臺北市都市計畫委員會第638次委員會議紀錄

時間:中華民國101年9月27日(星期四)上午9時

案名:修訂臺北市內湖區蘆洲里附近工業區細部計畫案內市地重 劃B區山坡地管制範圍案

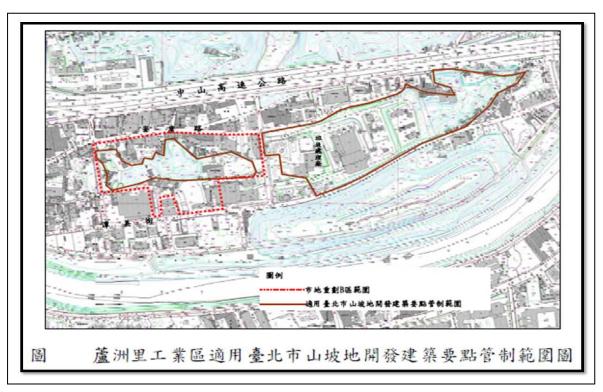
- (一)市府為解決內湖蘆洲里附近工業區長期以來土地使用效益 不彰、更新開發速度緩慢導致環境品質低落等課題,並因應 本市整體產業環境變遷,傳統產業式微,前於100年8月29 日公告實施「變更臺北市內湖區蘆洲里附近工業區細部計畫 案」在案;案內以整體規劃及市地重劃方式調整適宜街廓規 模,並提供公共設施用地及開放空間。
- (二)蘆洲里工業區內原屬適用本市山坡地開發建築要點範圍地區(即78.12.7「修訂內湖區葫洲里附近工業區細部計畫(第2次通盤檢討)案」,詳下圖),其中位於100.8.29公告之市地重劃地區(案內市地重劃B區,使用分區為「科技工業

區B區特」),因該市地重劃範圍大部分土地皆為土地利用潛力高及很高地區,且無環境敏感地;部分有高程土地坡度雖超過30%,惟其面積僅佔全區24%,且緊鄰已開發建築地區,周邊皆為平地。考量前開有高程土地非屬山系之支脈,且範圍並不連續,故『應無環境安全之顧慮』,基於現況使用情形及未來整體開發效益,故檢討調整山坡地開發建築要點適用範圍。

本案退請市府予以釐清並研議以下議題後再議:

- 一、解除山坡地開發建築要點適用範圍,市府宜有通盤性處理原 則與規範,俾免滋生未來全市山限區範圍管制之困擾。
- 二、有關山限區管制範圍之調整,宜就範圍內山坡地使用現況、坡度分析、環境地質等資料評估災害潛感與安全性之外,並加入流域、逕流量之概念及其數據予以綜合考量;另本案以市地重劃方式開發,可否以調整規劃設計與配地方式等調和山限區管制規定?請併同提出分析。
